改善箇所説明図

基準不適合箇所

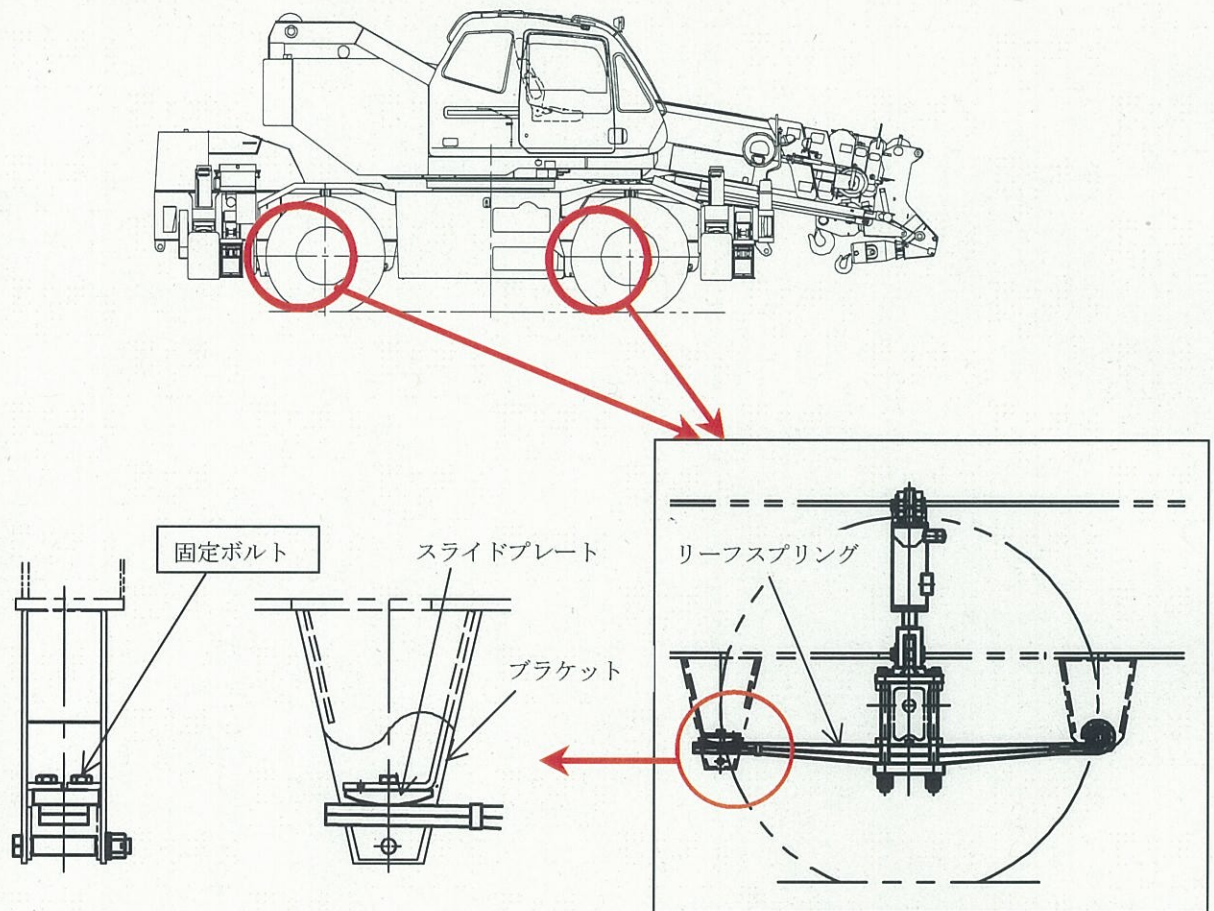
緩衝装置のリーフスプリング端部を支えるスライドプレートにおいて、固定ボルトのネジロック剤塗布量が不足しているものがある。そのため、当該ボルトが緩み、最悪の場合スライドプレートが脱落するおそれがある。

全車両、ネジロック剤を正規量塗布した新品のボルトに交換する。また、スライドプレートが脱落している場合は新品を取り付ける。

識別：ブラケット側面に白色ペイントを塗布する。
